**ASUNTO:** REGISTRO DE ENTRADA 27 DE ABRIL 2018. **PROYECTO REFORMA ECOPARQUE CASTELLÓ DE RUGAT**

Que con fecha 27 de abril de 2018, D. Juan José Giner Fernández en nombre y representación de VYTRUSA ha presentado PROYECTO DE OBRAS DE MEJORA Y ACONDICIONAMIENTO DEL ECOPARQUE DE CASTELLÓ DE RUGAT (VALENCIA) en soporte digital, solicitando la aprobación del mismo y la autorización a VYTRUSA para que se presente a trámite, ante el Ayuntamiento de Castelló de Rugat, para la obtención de la autorización administrativa necesaria.

**INFORMA**

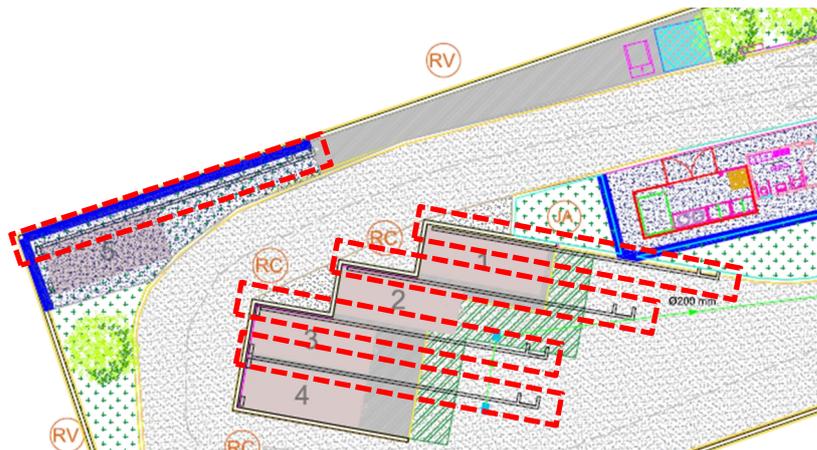
- Se deberá justificar la innecesariedad de prever barrera de protección alguna en el desnivel existente entre la plataforma creada para las nuevas casetas y la zona verde inferior.

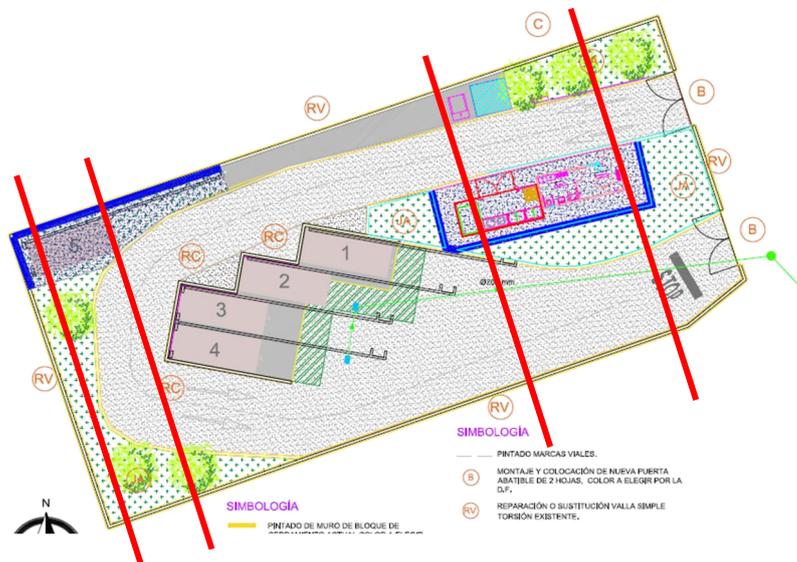
- En este mismo plano 4 se aprecian unas líneas grafiadas en las zonas de ubicación de los contenedores, sin que se pueda discernir que representan:

Se deberá justificar con que se corresponden.
